Commission économique pour l'Europe**Comité des transports intérieurs****Forum mondial de l'harmonisation des Règlements
concernant les véhicules****Groupe de travail en matière de roulement et de freinage****Quatre-vingtième session**

Point 6 de l'ordre du jour provisoire

Règlement n° 90 (Garnitures de frein assemblées de rechange)**Proposition d'amendements au Règlement n° 90
(Garnitures de frein assemblées de rechange)****Communication de l'expert de l'Association
européenne des fournisseurs de l'automobile***

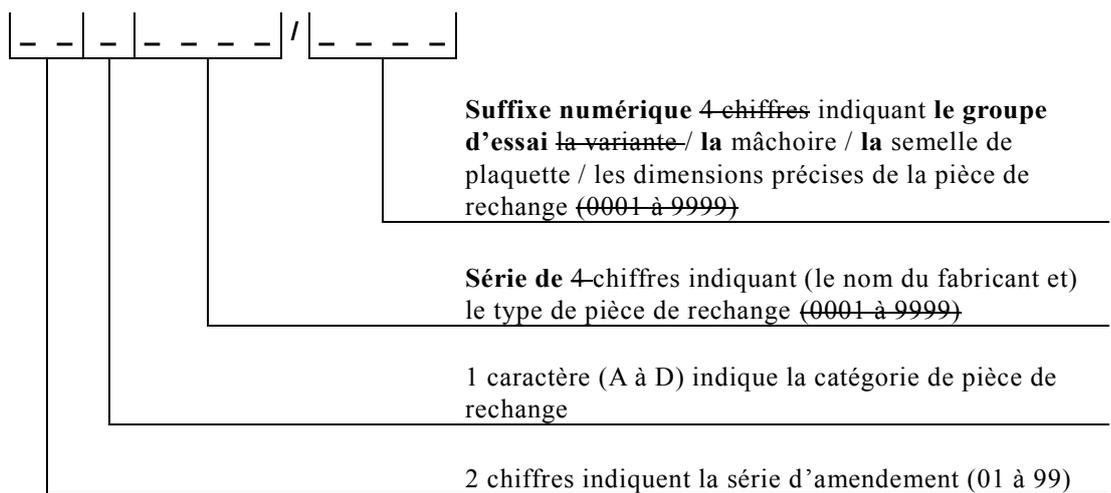
« 4.2.3 ~~Les quatre~~ **La série de** chiffres suivants indiquent le nom du fabricant et le type de garniture de frein, le type de disque ou le type de tambour.

Le suffixe numérique ~~Un suffixe de quatre chiffres~~ indique :

- a) La mâchoire ou la semelle de plaquette ou les dimensions précises dans le cas de garnitures de frein à tambour;
- b) ~~La variante~~ **Le groupe d'essai** dans le cas d'un disque ou tambour de rechange.

6. Il est proposé de supprimer la limitation du nombre de chiffres (4) utilisés pour identifier le type et le groupe d'essai puisque certaines autorités d'homologation ont d'ores et déjà délivré plus de 9 999 homologations.

Exemple :

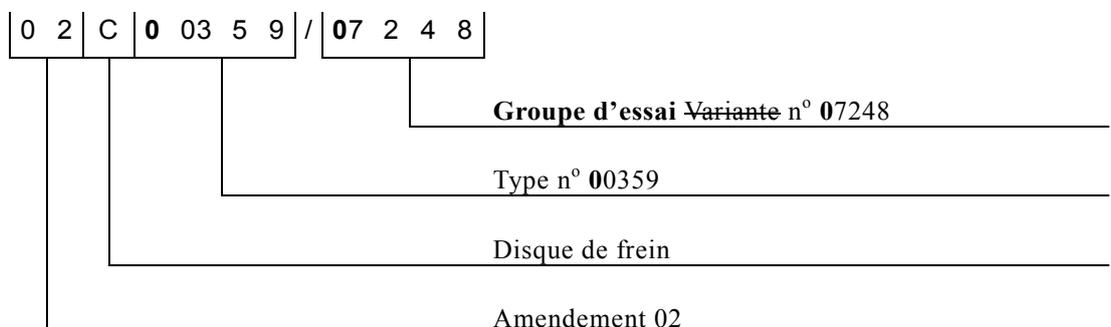
Les variantes homologuées en tant que groupe d'essai doivent être indiquées dans un appendice au document d'homologation :

7. Il est proposé de prescrire l'ajout d'un appendice au document d'homologation indiquant les variantes qui composent le groupe d'essai.
